| Impianto   | <b>IMPIANTO DI STOCCAGGIO GAS DI BORDOLANO (CR)</b>      | <b>0103.00.BF.LA.13121</b> |   |   |               |  |  |

### Revisione della Componente Rumore, Paesaggio e Suolo-Sottosuolo

#### STUDIO DI IMPATTO AMBIENTALE

|   | Rev. 2 Data: Gen. 2009 | Elaborato | Verificato | Approvato   |

**Figura 2.a – Schemi planovolumetrici della nuova centrale nel progetto originario e nella nuova soluzione proposta**

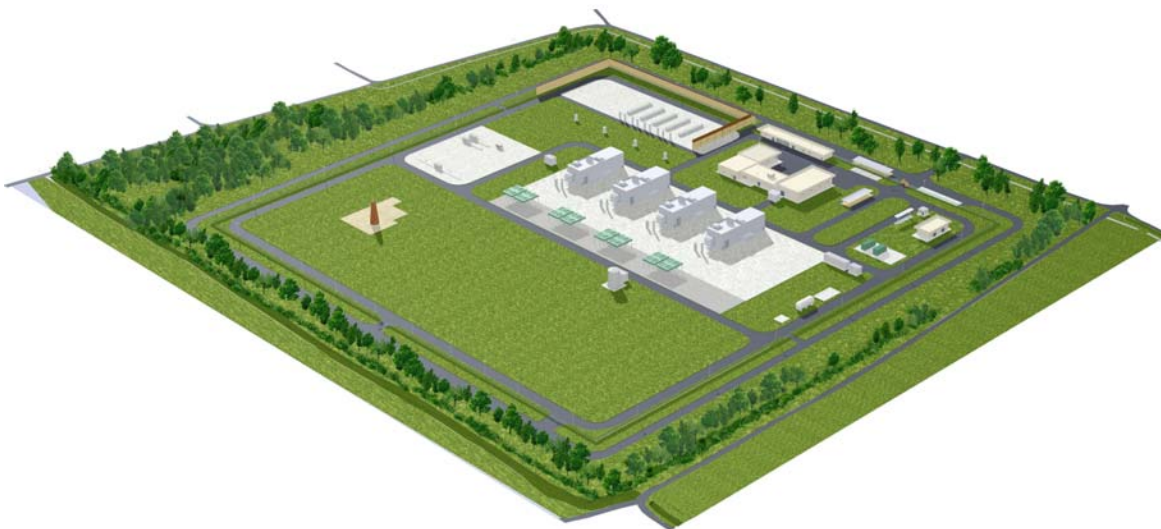
Nella soluzione alternativa proposta, il muro perimetrale esterno viene limitato alla sola area separatori della nuova centrale.

La lunghezza del nuovo muro esterno sarà di ca. 130 sul lato nord e di ca. 50 m sui lati ovest ed est dell'area separatori, realizzando la massima riduzione possibile senza compromettere il contenimento degli impatti sonori.

La **Figura 2.a** mostra l'estensione del muro come previsto da progetto originario e così come previsto nella seguente soluzione alternativa. Dalla figura risulta evidente anche la modifica cromatica proposta per alcuni impianti, al fine di favorire una minore visibilità degli stessi dall'esterno, e lo sfoltimento vegetazionale apportato nei vari lati della centrale.
